TESTO DELL' OSSERVAZIONE RELATIVA AL PROGETTO**IMPIANTO AGRIVOLTAICO AVANZATO "PARMA"**

A seguito dell'analisi dei documenti presentati da Green Frogs Parma S.r.l. sono sottoposte le seguenti osservazioni al progetto per la realizzazione di un impianto agrivoltaico nei terreni di proprietà dell'azienda agricola Drugolo, locati nei comuni di Montechiarugolo e Traversetolo in provincia di Parma.

Figura 1

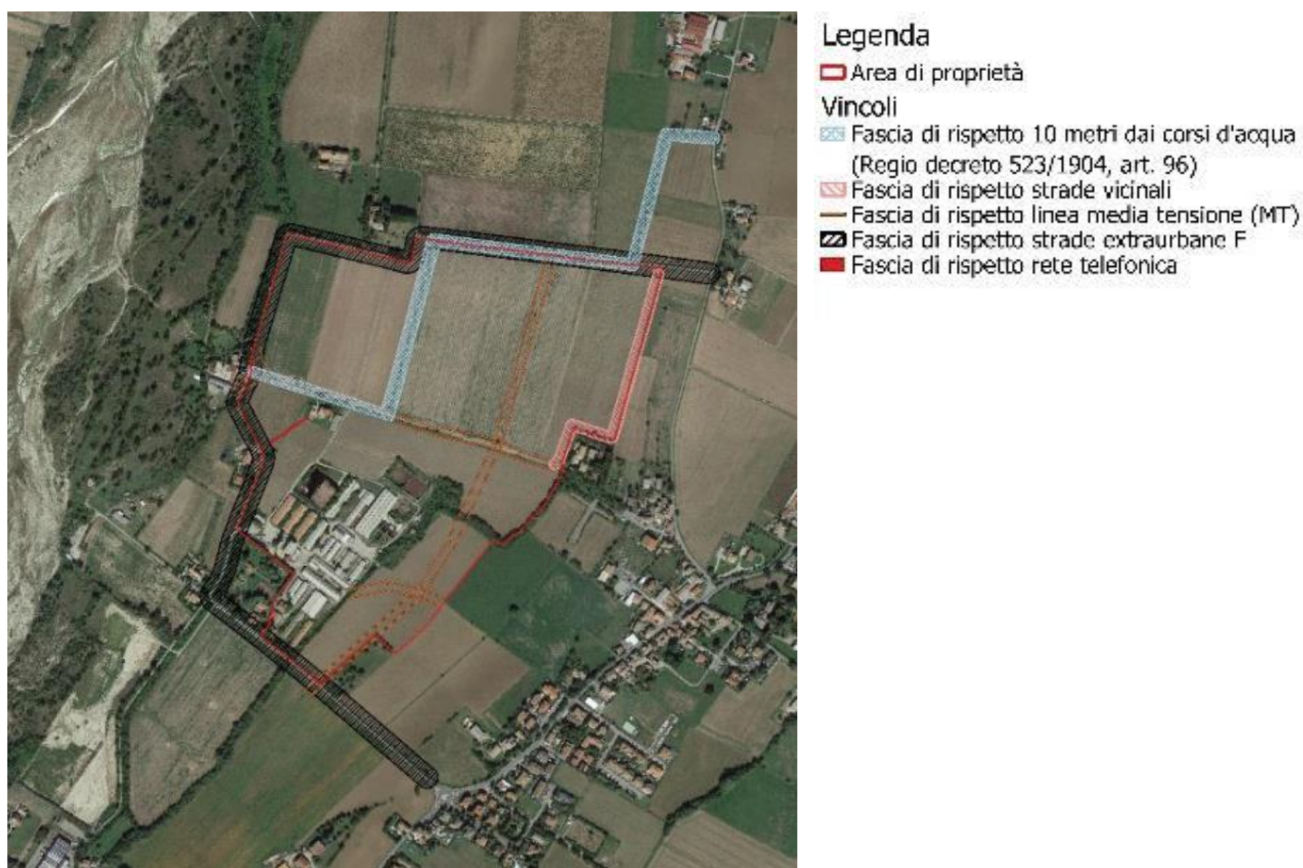
Quanto indicato in Figura 1 non corrisponde esattamente alla realtà.

La Canaletta di Mamiano e Monticelli è un corso d'acqua che ha acqua tutto l'anno, scorre a lato del Canale Maggiore per un certo tratto, lungo Strada dei Mulini, e devia dal percorso del Canale Maggiore in prossimità di una curva della strada.

Da questa curva in poi la Canaletta attraversa il terreno in cui dovrebbe essere ubicata la parte di impianto denominata S2 (tessera S2), per poi confluire nel corso d'acqua rappresentato in azzurro in Figura 1.

Figura 3

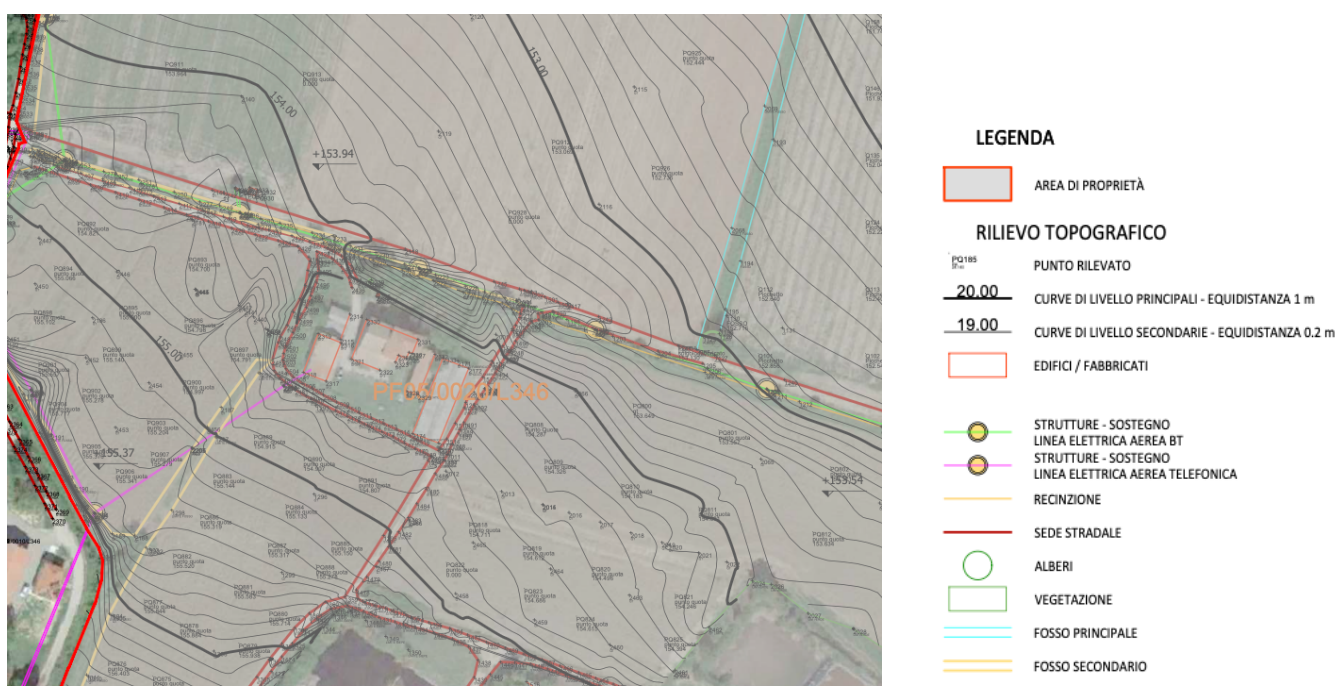
Nella cartina riportata in Figura 3, la Canaletta è indicata come fosso secondario e, erroneamente, non arriva fino alla congiunzione con il fosso trasversale. È lo stesso corso d'acqua che nella stessa cartina, poco più in alto, è indicato come fosso principale.

La tessera S2 dell'impianto, quindi, è attraversata dalla Canaletta ma nei documenti di progetto non è stata riportata questa commistione.

Figura 4

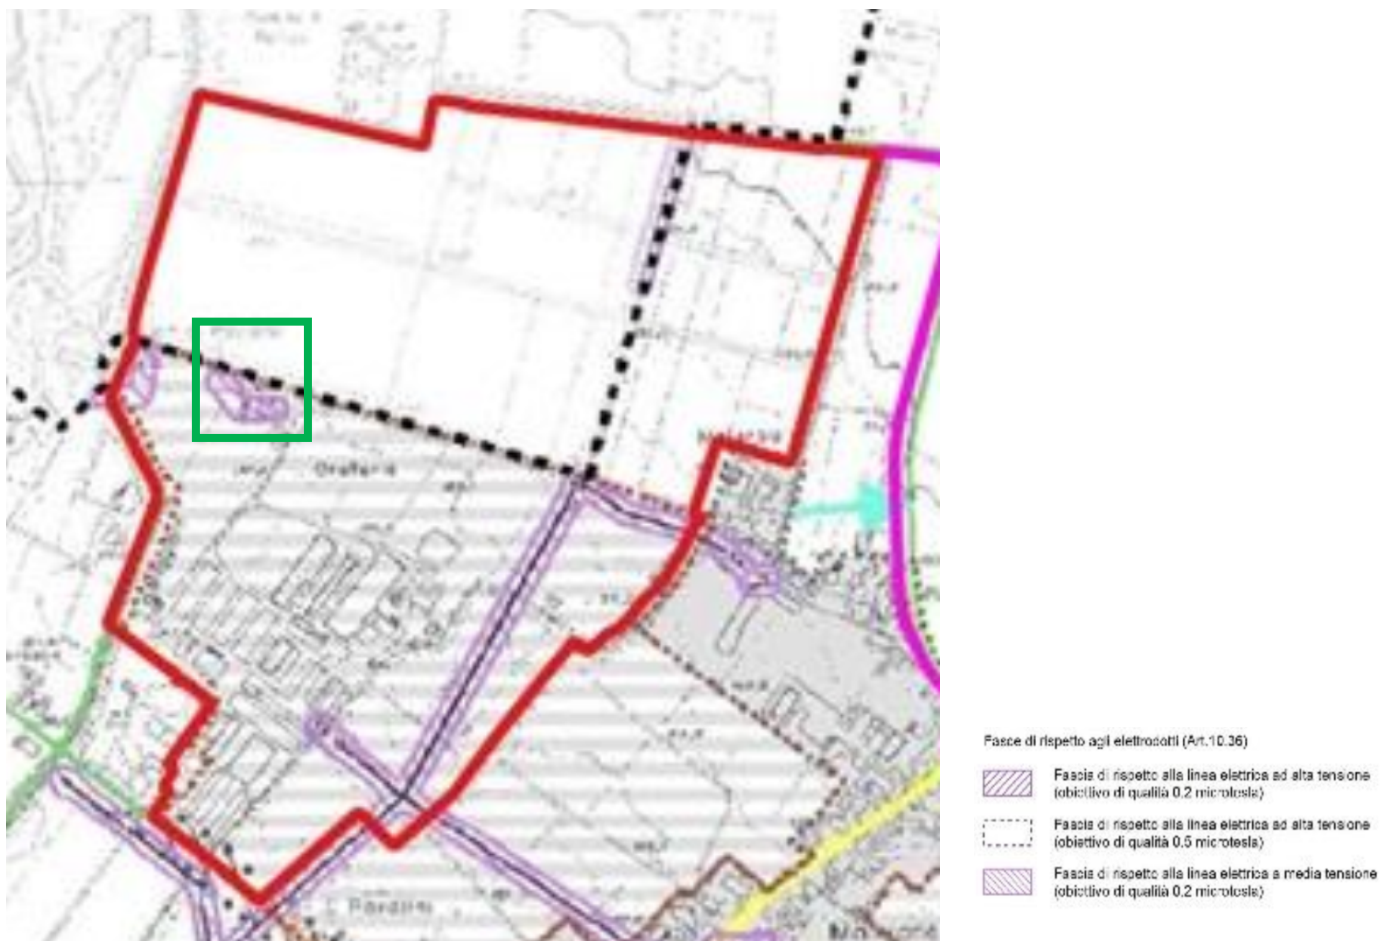
Dalla carta riportata in Figura 4, la fascia di rispetto della media tensione nel riquadro verde è molto vicina alla tessera S2 dell'impianto ed alla tessera S1.

Non si comprende se la fascia di rispetto di 11 metri è verificata o se interseca una delle zone dell'impianto.

Figura 7

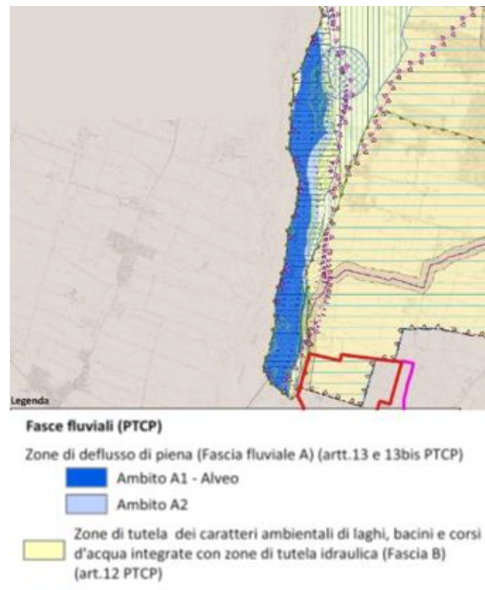
A pagina 61 del documento R_01 è presente uno schema da cui si evince che parte del terreno su cui dovrebbe essere realizzato l'impianto è zona di tutela in base all'art. 12 del PTCP.

Il documento R_01 non dettaglia questo punto, ovvero quali limiti comporta questa zona di tutela e come sono stati rispettati.

Figura 10.4: Dettaglio in sezione delle strutture energetiche scelte per l'impianto agrivoltaico con passaggio dei mezzi.

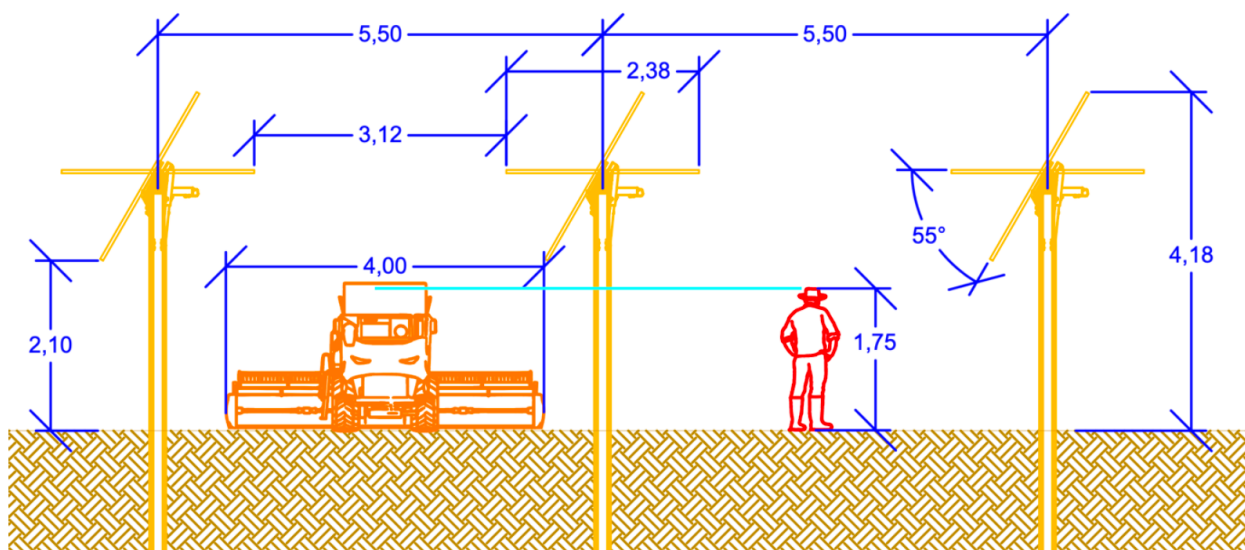
La figura a pagina 90 del documento R_18 è palesemente artefatta e fuorviante: la mietitrebbia è alta come un essere umano!

Esistono barre falcianti per mietitrebbie aventi lunghezza di 4 metri, come indicato in figura, ma il corpo della mietitrebbia è ben più alto e largo di quello rappresentato in figura.

Gli spazi previsti del progetto sono limitati per macchine di questo tipo (una mietitrebbia ha una lunghezza di circa 9 metri) e per i mezzi agricoli in generale.
